RN164 – Déviation de Châteauneuf-du-Faou

Demande d'Autorisation Unique - IOTA

Mémoire en réponse aux avis du Conseil National de la Protection de la Nature, de la Commission Locale de l'Eau du SAGE Aulne et de l'Autorité Environnementale

Situation géographique des ouvrages hydrauliques

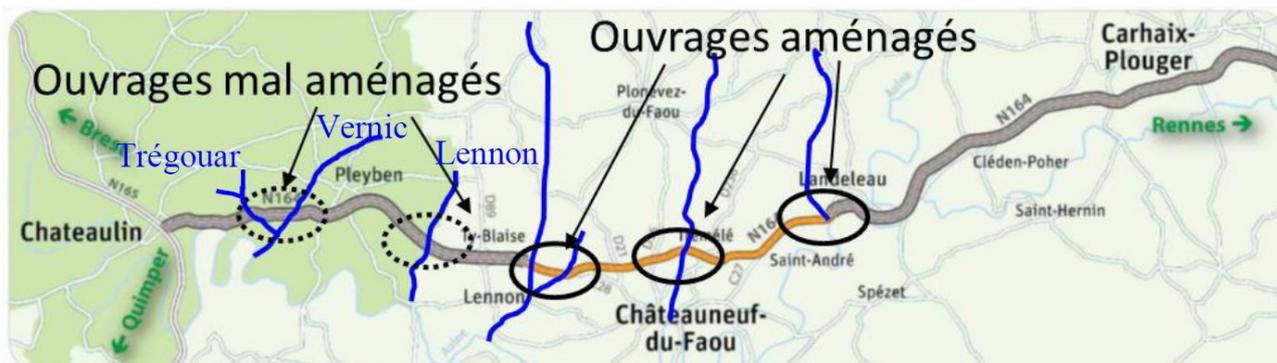
A proximité, au moins 3 ouvrages de franchissement sous la RN 164 ont été mal conçus lors de sa mise en 2 x 2 voies :

- Une buse ovoïde sous le ruisseau de Lennon qui est à la fois très longue (80 m) et ne présentant aucune zone de ralentissement. L'installation de ralentisseurs dans la buse permettrait d'améliorer nettement la situation (≈ 8000 €).
- Une buse ronde sous le ruisseau du Vernic assez longue (45 m), sans zones de ralentissement et sans passage à faune. L'installation de ralentisseurs dans la buse et d'un passage à loutre (cf chapitre précédant) améliorerait la situation (≈ 15 000 €).

- Une buse ronde très longue, sous dimensionnée et avec une chute très importante au niveau du ruisseau dit de « Trégouar » qui bloque totalement le passage de la faune terrestre et aquatique. L'installation d'un nouvel ouvrage hydraulique par fonçage semble être la seule solution technique permettant de rétablir le passage de la faune aquatique et terrestre. Cet aménagement, certes coûteux (≈ 50 000 €, estimation GMB pour l'installation d'une buse par fonçage) permettrait néanmoins de reconnecter 4,4 km de cours d'eau et plus de 10 ha de forêts au corridor écologique formé par la vallée de l'Aulne.

L'aménagement de ces trois ouvrages présenterait des mesures de compensation tout à fait adaptées et permettrait en outre de réduire l'impact de l'augmentation du trafic (chapitre précédent).

L'aménagement d'un passage à loutre, à minima, en installant une passerelle métallique hors d'eau dans la buse sous le Vernic (photo ci-contre) permettrait à la fois de corriger l'impact « risque de collisions » et de compenser l'augmentation temporaire du trafic sur l'itinéraire de substitution.

L'aménagement au niveau du ruisseau dit de « Trégouar » pourrait être envisagé si l'ouvrage hydraulique est repris pour permettre le passage des organismes aquatiques.

Sur les 8 ouvrages hydrauliques actuels permettant le rétablissement des cours d'eau interceptés par la RN164, seul l'ouvrage hydraulique du Ster Goanez a un fonctionnement hydraulique et une franchissabilité par la faune satisfaisants (même si la franchissabilité par la petite faune terrestre et semi-aquatique n'est possible qu'en périodes de basses eaux). A cette exception près, tous les autres ouvrages hydrauliques rencontrés présentent des dysfonctionnements importants d'un point de vue hydraulique (fonctionnement en charge pour la plupart) et surtout des lacunes pour la continuité écologique de la petite faune (aucun aménagement spécifique existant sur ces ouvrages hydrauliques) et pour la faune piscicole qui, en raison de la présence potentielle de poissons migrateurs comme le saumon atlantique, est un enjeu environnemental fort de ce secteur.

L'implication de l'ONEMA en amont et la prise en compte de la plupart de ses recommandations aboutiront à une amélioration notable du fonctionnement de ces ouvrages hydrauliques en contribuant notamment à :

- Améliorer la circulation de la faune terrestre et semi-aquatique en équipant chaque ouvrage hydraulique soit de banquettes en encorbellement soit d'escaliers profitable pour de nombreuses espèces et notamment la loutre. Les travaux de reconstruction des nouveaux ouvrages hydrauliques seront accompagnés de plantations et d'aménagements de berges permettant de mieux guider la faune vers l'ouvrage hydraulique et ses banquettes mais également pour atténuer la transition obscurité/lumière.*

La CLE du SAGE Aulne met en évidence que, hormis le Passage Grande Faune du Ster Goanez, aucun ouvrage hydraulique reconstruit ne respecte les ratios de luminosité préconisé par le guide du SETRA. Le Maître d'Ouvrage considère que le nouveau dimensionnement des ouvrages hydrauliques conduit certes à des ratios de luminosité inférieurs aux préconisations (et non obligations) mais ceux-ci seront nettement améliorés par rapport aux ouvrages hydrauliques existants. Un respect scrupuleux de ces objectifs

nécessiterait d'augmenter considérablement les dimensions de ces ouvrages hydrauliques engendrant un surcoût financier inacceptable, pour un gain écologique peu évident et avec le risque, en augmentant la transparence hydraulique de ces ouvrages, d'augmenter les risques d'inondations en aval. En outre, le maître d'ouvrage rappelle que les ouvrages ont été dimensionnés au vu des recommandations de l'ONEMA.
